0010 Información técnica de servicio

Asunto:	61-52252-00
Fabricante:	Mitsubishi
Modelo:	L200 TD, L300 TD, L400 TD, Pajero TD, Space Gear TD
Código de motor:	4D56T, 4D56TD

Sustitución de la junta de culata 61-52252-00 así como de los correspondientes juegos de culatas y juegos completos

Figura 1: 61-52252-00 (junta de culata utilizada hasta la fecha)

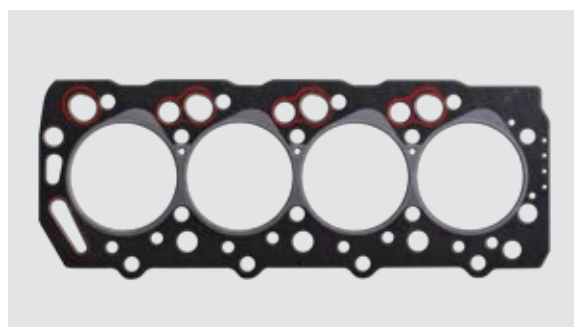
En los motores de Mitsubishi 4D56T y 4D56TD se han realizado las siguientes modificaciones para mejorar la durabilidad en motores de alto rendimiento kilométrico:

- La junta de culata de grafito **61-52252-00 (Nº rep. original MD112531)** ha sido sustituida por la versión AFM **61-52252-30 (Nº rep. original MD302892)**.
- Además, se ofrecen los siguientes grosores para reparación (también AFM):

Figura 2: 61-52252-30 (nueva junta de culata de sustitución)
